MEMO

Van : Pieter Norbruis
Aan : Jan-André Wiegersma
Datum : 18 augustus 2021
Betreft : Planlocatie Heerenweg 1 te Sumar
Referentie : PN/2021-FUMO-0054970/2021/0042

De heer heeft plannen om de horecabestemming aan de Heerenweg 1 te Sumar, te transformeren naar een woonbestemming. De initiatiefnemer heeft Anteagroup gevraagd om de transformatie te toetsen op de akoestische haalbaarheid van het plan. De resultaten daarvan zijn opgenomen in het 'Akoestisch onderzoek, Transformatie Heerenweg 1 te Sumar' met projectnummer 0472143.100, concept, van 9 juli 2021.

Op verzoek van de gemeente Tytsjerksteradiel, heeft de FUMO het akoestisch onderzoek beoordeeld. In de voorliggende memo wordt hierop nader ingegaan.

Afbeelding 3 Projectie rekenmodel op/over luchtfoto

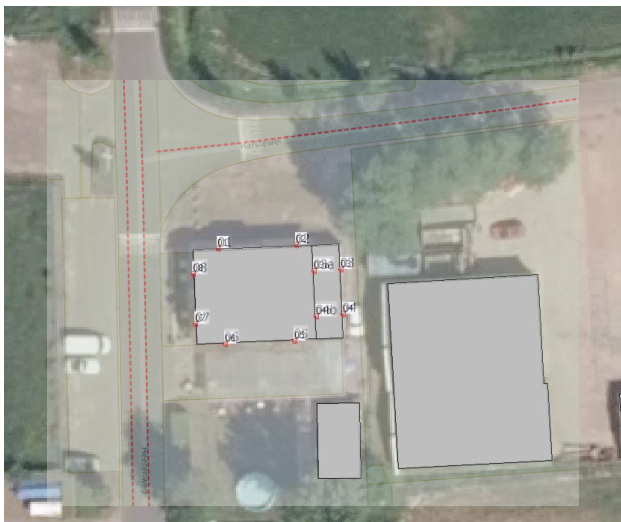
Figuur 1 van het rapport toont een overzicht van het opgestelde rekenmodel. Daarin zijn voor de Heerenweg twee afzonderlijke rijlijnen gemodelleerd. Het is niet duidelijk waarom voor deze wijze van modelleren is gekozen. Verder blijkt uit de (transparante) projectie van het rekenmodel op/over de luchtfoto dat de gemodelleerde rijlijnen niet overeenkomen met de ligging, de breedte en het profiel van de weg. De gemodelleerde oostelijke rijlijn ligt daarbij (nagenoeg) ter hoogte van wegas van de Heerenweg (zie afbeelding 3).

Uit een nadere oriëntatie (FUMO) blijkt dat de Heerenweg bestaat uit één rijbaan (breed circa 5,0 - 5,5 m). Daarbij is niet sprake van twee afzonderlijke, duidelijk herkenbare en/of gemarkeerde rijstroken. Dit betekent in de praktijk dat, gezien het wegprofiel, voertuigen zullen rijden ter hoogte van de wegas en dat voertuigen elkaar op een gepaste en gecontroleerde wijze zullen/moeten passeren (uitwijken). Gelet op die feitelijk optredende situatie is het dan ook (meer) voor de hand liggend om voor de Heerenweg te volstaan met het modelleren van één rijlijn ter hoogte van de wegas van de Heerenweg.
